**ACTA DE LA JUNTA DE ACLARACIONES
LICITACIÓN PÚBLICA INTERNACIONAL
BAJO LA COBERTURA DE TRATADOS PRESENCIAL
LO-009KDH1999-E48/2016**

**SISTEMA DE PRECARGA E INSTRUMENTACIÓN GEOTÉCNICA, INFRAESTRUCTURA,
ESTRUCTURA DE PAVIMENTOS Y OBRA CIVIL DE AYUDAS VISUALES Y PARA LA
NAVEGACIÓN DE LA PISTA 2 Y ÁREA DE TÚNELES DEL NUEVO AEROPUERTO
INTERNACIONAL DE LA CIUDAD DE MÉXICO. (NAICM)**

3.1 INSTALACIÓN DEL DREN

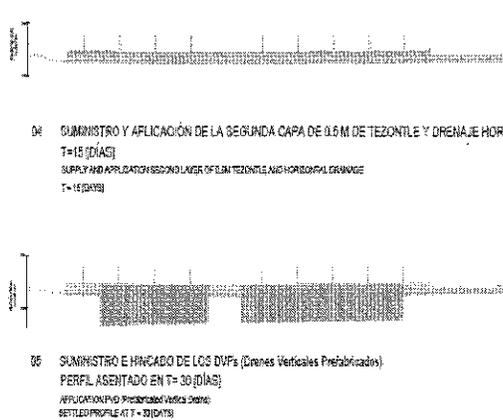
Previamente a la instalación de la tubería deberá llevarse a cabo la excavación en la capa de tezontle de 50 cm de profundidad sin afectar

RESPUESTA: EL TRABAJO DE LOS DRENES HORIZONTALES DE 200MM SE INSTALARÁN DESDE LA SEGUNDA CAPA (PRIMERA CAPA DE ESTA LICITACIÓN) REFERIRSE A LOS PLANOS Z1-A1-TPL-XXXXXX-048 Y Z1-A1-SCH-XXXXXX-024
